Erasmus Gardens – Lot I – EXECUTION

PV REUNION 46

ERAS - Remarques AR Visites chantier - Annexe PV 46 - 30-11-23

1.05

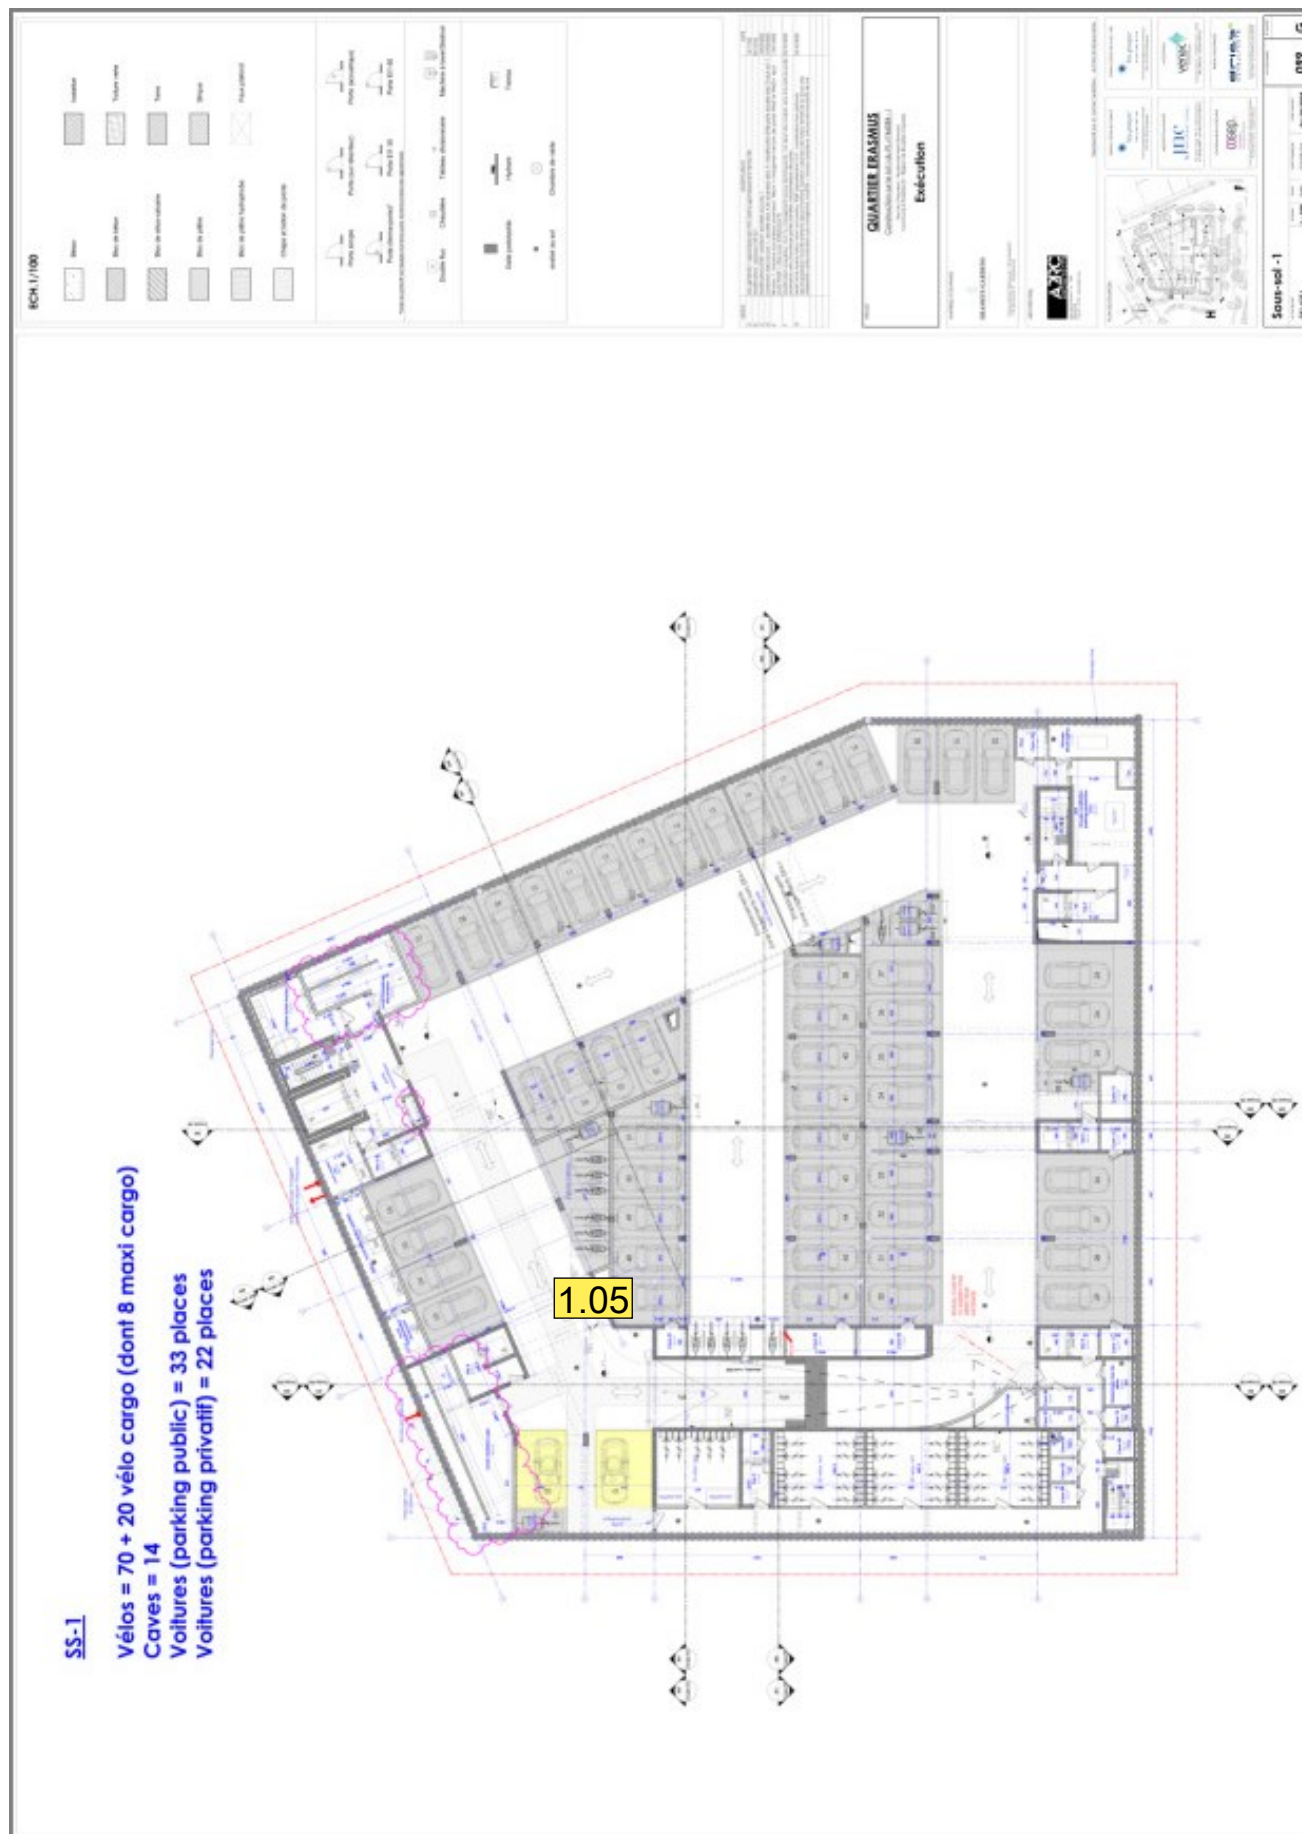
Position alim remplissage Glycol + devoir
